**Informe Consolidado de Solicitud de Aclaraciones, Rectificaciones y/o Ampliaciones Complementario a la Declaración de Impacto Ambiental del Proyecto "Proyecto Conjunto Habitacional Brisas de Puerto Montt"**

Nombre del Titular : INVERSIONES DON VICTOR SpA  
Nombre del Representante Legal : Raimundo Vicuña Díaz  
Dirección : Avenida Apoquindo 6550, oficina 201, Las Condes, Santiago

El presente Informe Consolidado de Solicitud de Aclaraciones, Rectificaciones o Ampliaciones a la Declaración de Impacto Ambiental del proyecto "Proyecto Conjunto Habitacional Brisas de Puerto Montt", contiene las observaciones generadas en virtud de la revisión de la Adenda.

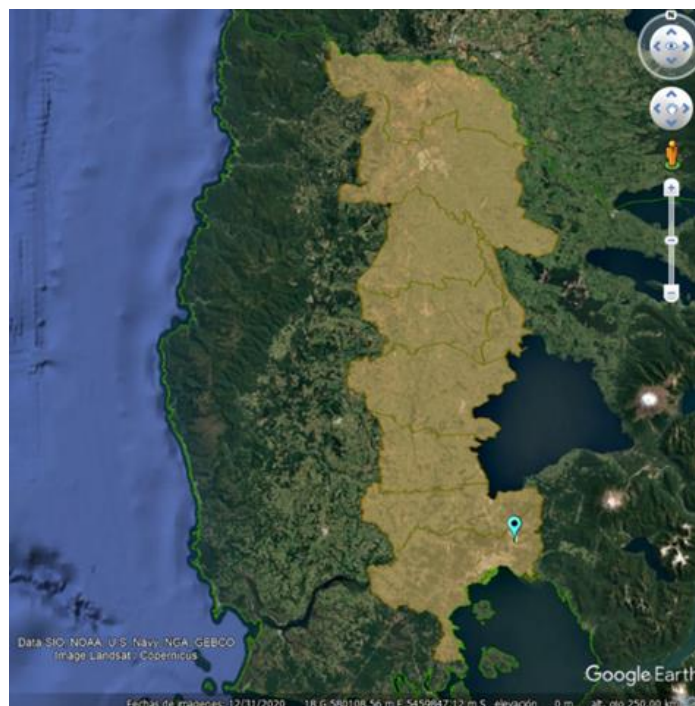
f) En el Anexo 14, Informe de Modelación, punto 5.2.3 Variables de Entrada ingresadas al Sistema de Modelación, el Titular indica que, “Data de emisiones: Corresponde al valor emitido por cada fuente considerada en los diferentes escenarios de modelación y su localización en el territorio. Para el presente estudio, las emisiones utilizadas se encuentran en la Tabla 7 correspondiente al Peor escenario”.

La Tabla 7 mencionada, por su parte, se refiere al resumen de las emisiones del proyecto de la fase de construcción.

Con respecto a lo anterior y en relación a lo solicitado en el punto 4.2.1, letra d de la Adenda, se solicita al Titular presentar información con respecto a las tasas de emisión y parámetros de entrada al modelo. Deberá presentar una hoja de cálculo en formato Excel con la matemática, indicaciones y supuestos de la transformación de las emisiones (por ejemplo: ton/año, kg/año, según corresponda) a las tasas necesarias para el modelo de calidad del aire (por ejemplo; g/s, ton/hora, según corresponda), especificando la fase del proyecto, nivel de actividad y frecuencia de emisión. Como parte de la información, debería indicar las tasas de emisión máximas, mínimas y promedio, tanto a nivel horario como anual e indicar cuales se utilizaron en la modelación. Se solicita considerar todo lo mencionado en los puntos 4.1 y 5.5 de la guía antes mencionada.

Figura 16. COT del AI del Proyecto  
Fuente: NeuAmbiente, 2025

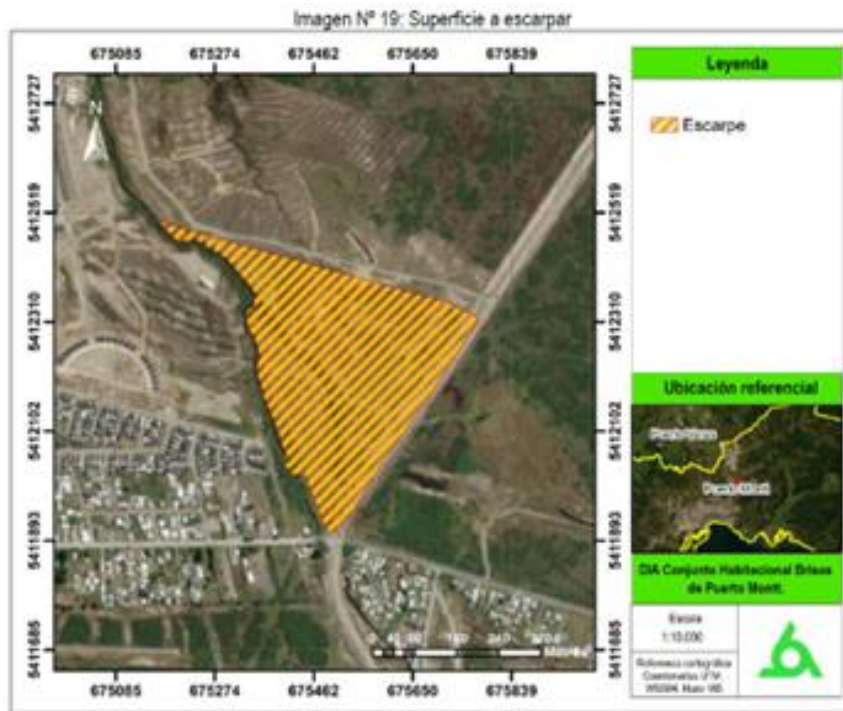
se realizarán acciones de acondicionamiento de terreno (escarpado y extracción de la capa vegetal del suelo, Imagen N° 19 de la DIA o relleno, de acuerdo al método constructivo mencionado en Adenda), así como las obras hidráulicas asociadas al abovedamiento del estero N° 2.

Figura 1:

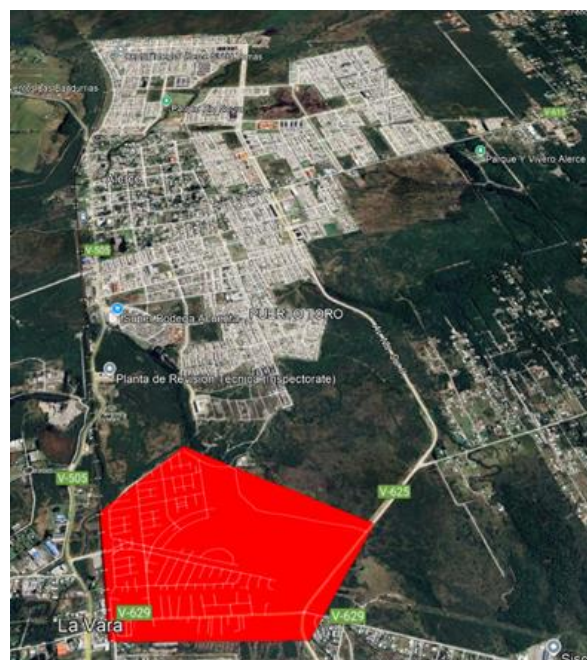
2.8 En la respuesta presentada en Adenda a la pregunta N°4.1.2, Pág. 65, el titular indica que en el Anexo 16 se encuentran los kmz correspondientes al área de influencia del componente medio humano. Los antecedentes presentados difieren de lo informado en la DIA, según muestra en las siguientes imágenes.

Figura 1

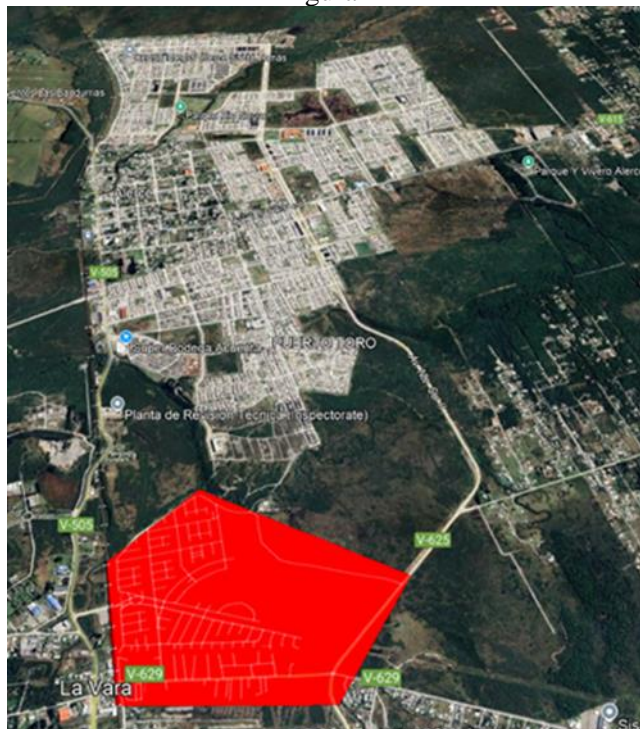
Objeto de protección	Nombre de la capa	Observación
-	N/A	<p>1. Se reitera al Titular la observación realizada en el punto 4.2.1 letra a, ya que no se reflejan modificaciones en el Anexo 14, subcarpeta Modelación: En función de los resultados e identificación de los receptores más cercanos al área de emplazamiento del proyecto, se solicita adjuntar un archivo kmz con los puntos receptores, fuentes emisoras, polígonos considerados en modelo Calpuff e Isoconcentraciones.</p> <p><u>Se solicita tener a bien entregar la información de Kmz solicitada, en formato Shape.</u></p> <p>2. Participación ciudadana: En la respuesta presentada en Adenda a la pregunta N°4.1.2, Pág. 65, el titular indica que en el anexo 16 se encuentran los kmz correspondientes al área de influencia del componente medio humano. <u>Se solicita tener a bien entregar la información de Kmz solicitada, en formato Shape.</u></p> <p>Los antecedentes presentados difieren de lo informado en la DIA, según muestra la siguientes imágenes.</p>

Tal como se observa en las imágenes anteriores, la figura 1 corresponde a lo informado en la DIA y la figura 2 corresponde a lo indicado en Adenda. Por lo anterior, se le solicita al titular corregir la información o justificar de manera fundada la nueva delimitación del área de influencia para el componente medio humano.
